AUTOSTRADA SALERNO-REGGIO CALABRIA

**LAVORI DI AMMODERNAMENTO ED ADEGUAMENTO AL TIPO 1A DELLE NORME
 CNR/80 DAL KM 423+300 (SVINCOLO DI SCILLA INCLUSO) AL KM 442+920**

PROGETTO ESECUTIVO DI DETTAGLIO

MODALITA' DI DISMISSIONE DELLA CARREGGIATA NORD DELLA A3
DEMOLIZIONE DEI VIADOTTI LIVORNO E SAN GREGORIO
RELAZIONE ILLUSTRATIVA

Figura 2 - Viadotto San Gregorio – Carreggiata NORD

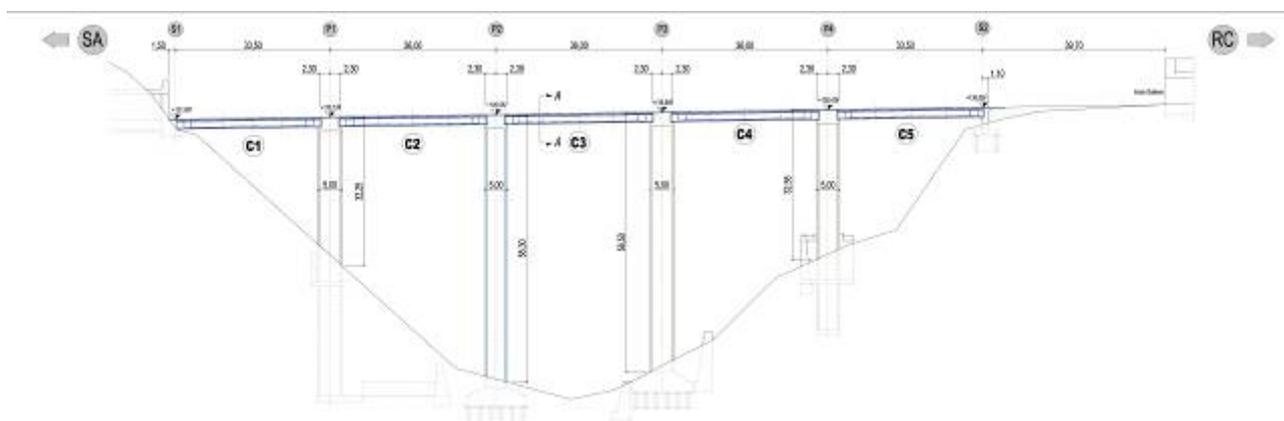
Per il Viadotto San Gregorio, il presente progetto prevede tecniche di demolizione che dipendono essenzialmente dalle altezze delle strutture che si andranno a demolire e dall'esigenza di limitare in ogni fase di lavoro i disturbi prodotti dall'intervento di demolizione nell'ambiente circostante. In dettaglio:

- a) Le altezze considerevoli degli impalcati e la conformazione del versante fanno propendere per una demolizione controllata per caduta verticale di essi, eseguita mediante escavatori dall'alto, garantendo la sicurezza degli operatori addetti alla parzializzazione della struttura;
- b) le pile, avendo altezze superiori ai 15 m, verranno demolite per crollo indotto con microcariche esplosive impiegate per la formazione di cerniere plastiche al piede. Le direzioni di caduta delle pile saranno sempre scelte in asse al viadotto esistente ed alla campata in demolizione.
- c) Per le spalle si prevede l'utilizzo delle tecniche tradizionali top down con escavatori dotati di martelloni e pinze idrauliche.

Rispetto alle metodologie di demolizione esposte nella Relazione Generale con descrizione dello stato di fatto, elab. LO411F PE XX UTC A11 DE00000 000 DEM RE001 0 di Progetto Esecutivo di ottemperanza, l'unica modifica di rilievo risulta il non impiego della struttura di svaro delle travi delle tre campate centrali. Per il resto, la conformazione di un terrapieno di caduta al piede delle pile del viadotto costituisce una soluzione del tutto analoga alla "barriera di riporto in terra" già prevista dal Progetto Esecutivo per il contenimento dei detriti ed è l'unica possibilità di garantire il mantenimento dei detriti al piede della pila, ottenendo quindi un adeguato livello di sicurezza delle lavorazioni di demolizione nei riguardi di terzi – persone o fabbricati - che altrimenti potrebbero trovarsi sulla traiettoria di caduta di detti detriti oltre i confini della proprietà ANAS.

Il montaggio e lo smontaggio della struttura di varo avrebbero richiesto degli spazi di cantiere a monte e a valle del viadotto non disponibili essendo le spalle immediatamente adiacenti agli imbocchi delle gallerie Paci e Pilone, ed essendo prevista in particolare dal lato sud la realizzazione di un fabbricato tecnologico sull'ex sedime autostradale.

L'elevata acclività trasversale del versante rende preferibile, ai fini della stabilità dello stesso, non demolire i plinti di fondazione del viadotto, a suo tempo realizzati entro grosse nicchie di scavo in roccia: essi verranno lasciati annegati nelle scarpate di rimodellazione del versante, che, a loro volta, costituiranno la superficie, preventivamente bonificata dai materiali di risulta delle lavorazioni, su cui intervenire con le opere a verde, scelte anche per assolvere a questa funzione.

Figura 1 - Viadotto Livorno – Carreggiata NORD

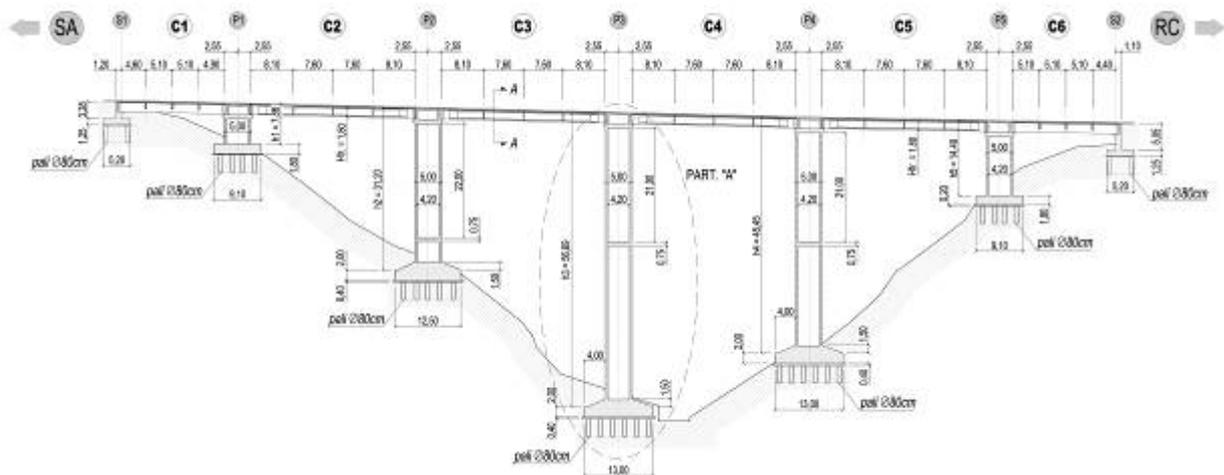
Per il Viadotto Livorno, il presente progetto prevede:

- a) la demolizione controllata per caduta verticale degli impalcati delle campate C1 e C6, eseguita mediante escavatori dall'alto;
- b) la demolizione mediante svaro con l'ausilio di autogru delle campate C2 – C3 – C4 e C5;
- c) le pile con altezze fino a circa 12,0 – 15,0 ml (ovvero le pile P1 e P5) verranno demolite dal basso con tecniche top down mediante escavatori dotati di braccio da demolizione;
- d) la demolizione delle pile con altezze superiori ai 15,0 ml (ovvero le pile P2, P3 e P4) avverrà per ribaltamento a terra, indotto meccanicamente o con microcariche esplosive. Le direzioni di caduta delle pile saranno sempre scelte in asse impalcato esistente;
- e) per le spalle si prevede l'utilizzo delle tecniche tradizionali top down con escavatori dotati di martelloni e pinze idrauliche.

Rispetto alle metodologie di demolizione esposte nella Relazione Generale con Descrizione dello stato di fatto, elab. LO411F PE XX UTC A11 DE00000 000 DEM RE001 0 di Progetto Esecutivo di ottemperanza, l'unica modifica di rilievo risulta il ribaltamento a terra delle tre pile centrali. Il montaggio e lo smontaggio della struttura di sollevamento delle porzioni di pila avrebbero richiesto degli spazi di cantiere a monte e a valle del viadotto che non sono stati mai disponibili nel corso delle varie fasi di vita del cantiere, vista la necessità di mantenere in esercizio la vecchia autostrada, sia come viabilità alternativa sia come pista di cantiere.

Per il resto, la conformazione di un terrapieno di caduta al piede delle pile del viadotto costituisce una soluzione del tutto analoga alla "barriera di riporto in terra" già prevista dal Progetto Esecutivo per il contenimento dei detriti ed è l'unica possibilità di garantire il mantenimento dei detriti al piede della pila, ottenendo quindi un adeguato livello di sicurezza delle lavorazioni di demolizione nei riguardi di terzi – persone o fabbricati - che altrimenti potrebbero trovarsi sulla traiettoria di caduta di detti detriti oltre i confini della proprietà ANAS.

L'acclività del versante rende preferibile, ai fini della stabilità dello stesso, non demolire i plinti di fondazione del viadotto: essi verranno lasciati annegati nelle porzioni residuali dei versanti, che, a loro volta, costituiranno il piano, preventivamente bonificato dai materiali di risulta delle lavorazioni, su cui intervenire con le opere a verde, scelte anche per assolvere alla funzione di mascheramento delle porzioni residue di manufatti.

Come indicato anche nel quadro sinottico delle demolizioni, verrà realizzata un'opera di attraversamento temporanea per garantire l'efficienza idraulica dell'alveo del torrente anche durante la fase di demolizione della parte centrale della struttura.
